工程指示 / 要求簡箋(E.I.)

工程指示編號：EI / 2347 / 20

工程名稱：亞皆老街中電

工程項目：佛沙窗 窗玉料退貨 X85767

荣阳来货 J852-X85767 (714 支) 窗玉料变形测试

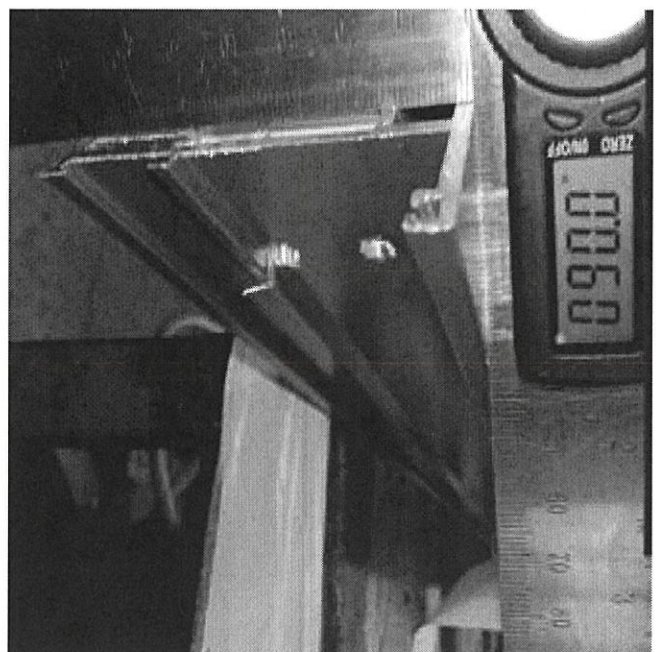
烦请胡哥、阿源审核如下实测数据，给予指导意见：

1、来货实测：角度偏差 0~1.4°之间，偏差 0.5~1.4°的数量超总量 70%。

2、下料时以室外面作为底面起刀点，依常规工艺开料，直角效果满足 90°；

荣阳来货 J852-X85767 (714 支) 窗玉料变形测试

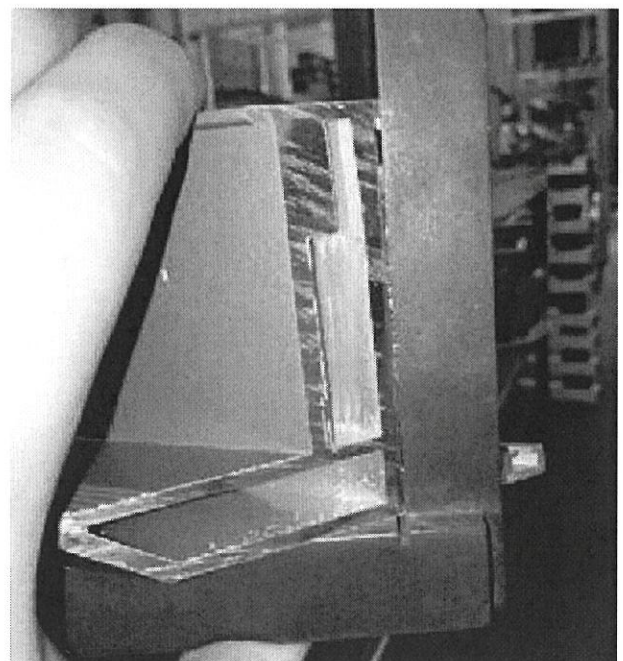
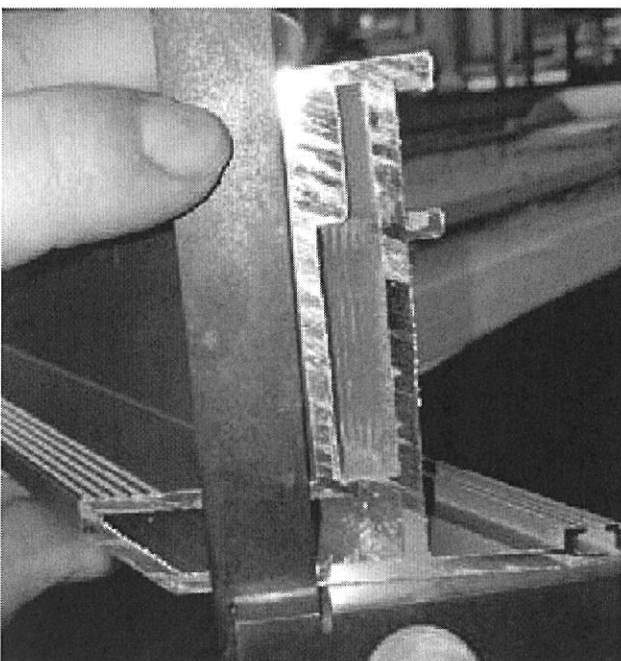
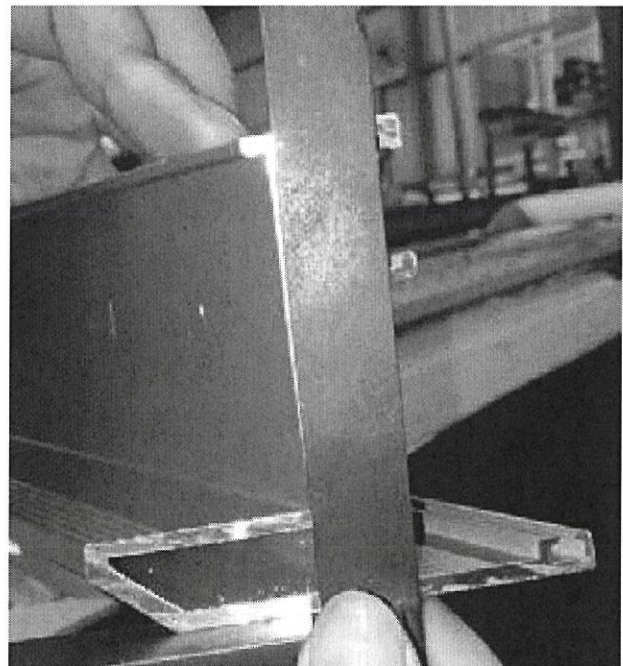
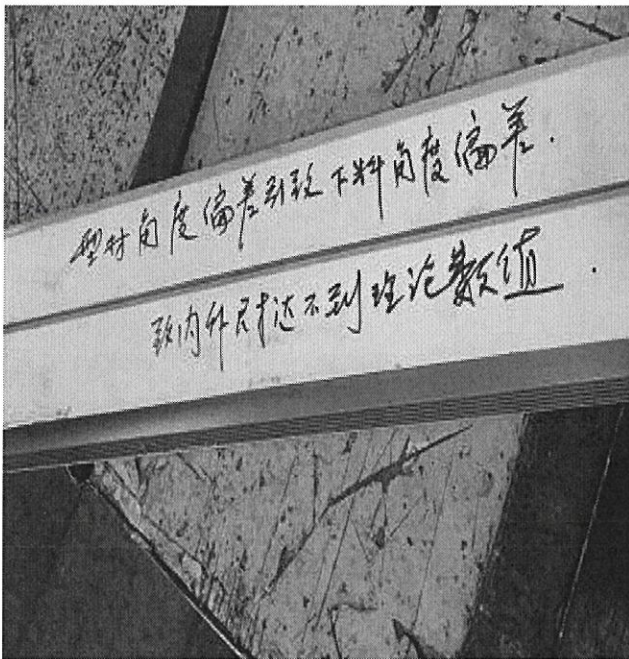
3、下料时以室外面作为底面起刀，保证刀口直角，室内尺寸偏短 3mm(1.5*2)

荣阳来货 J852-X85767 (714 支) 窗玉料变形测试

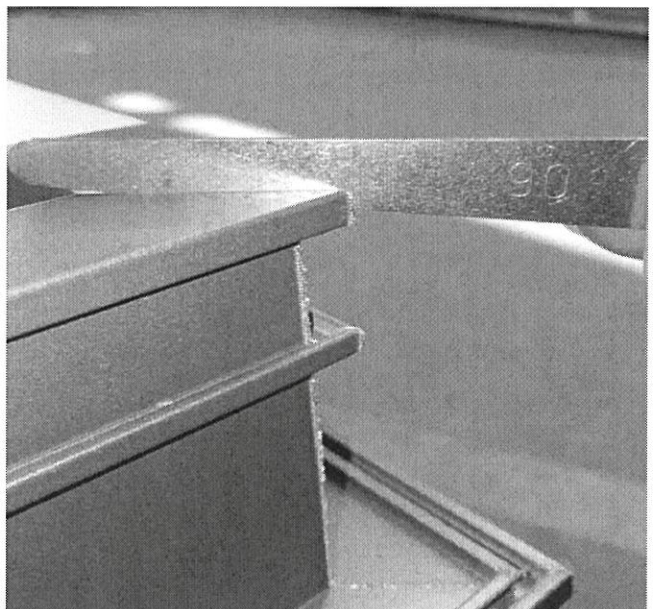
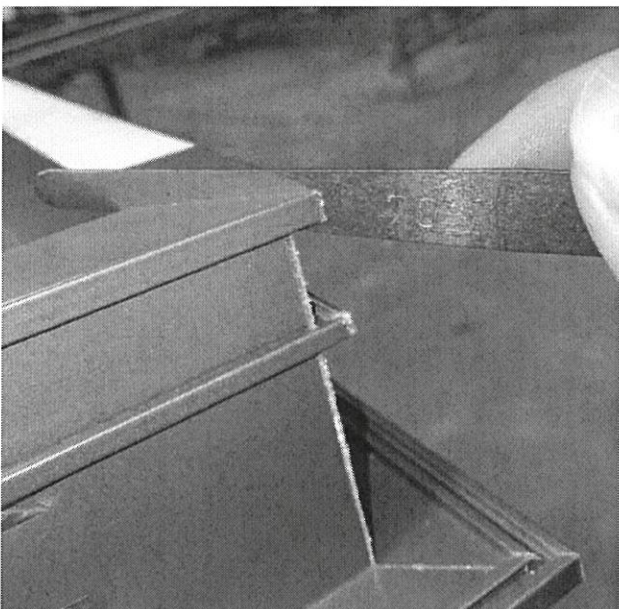
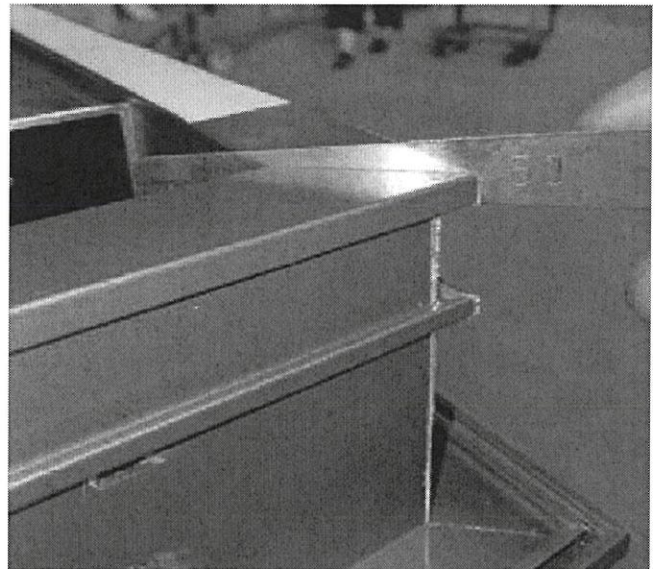
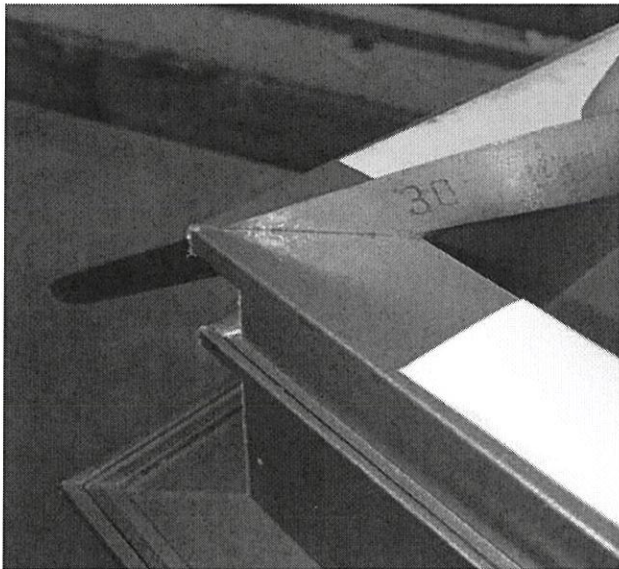
4、装配嵌角时保证室面大面无隙，则室内四角碰口离隙 0.3MM~0.9MM；

如接受使用有角度偏差的物料生产，窗玉四角碰口间隙（0.3~0.9mm）不符合要求。

請按報告退貨，盡快補回鋁料給生產使用。
